Instructions d'inspection pour les griffes Distel avec sangles de confort

Figure 1

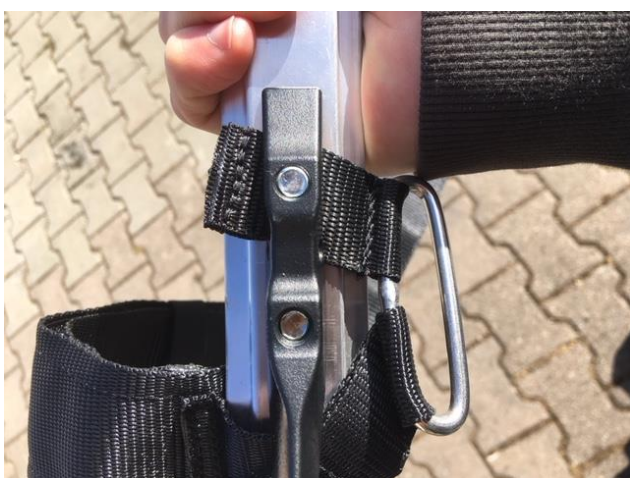
Dans le cas de pics mal montés, la bande de 25 mm s'assied obliquement ou légèrement obliquement sous le pic (Figure 1) et empêche ainsi une application plane du pic sur l'arbre. Ce montage incorrect peut réduire la durée de vie de l'arbre et/ou des vis. Veuillez vérifier que le ruban est exactement à angle droit sous le pic et qu'il n'y a pas d'espace entre le pic et l'arbre (Figure 2).

Desserrez d'abord légèrement les deux vis du pic de 1/4 à 1/2 tour. Utilisez une clé Torx de taille 45 pour positionner le ruban de 25 mm sous le pic de manière à former un angle droit par rapport au pic. Resserrez ensuite les vis dans l'ordre en haut et en bas. S'assurer que la bande de 25 mm est correctement positionnée dans l'évidement du pic. Veillez également à ce que la bande inférieure ne soit pas coincée sous le pic et que la bande intérieure ne soit pas coincée sous la tête fraisée de la vis inférieure. Si disponible, utiliser une clé dynamométrique avec un réglage de 30 Nm pour le montage final.
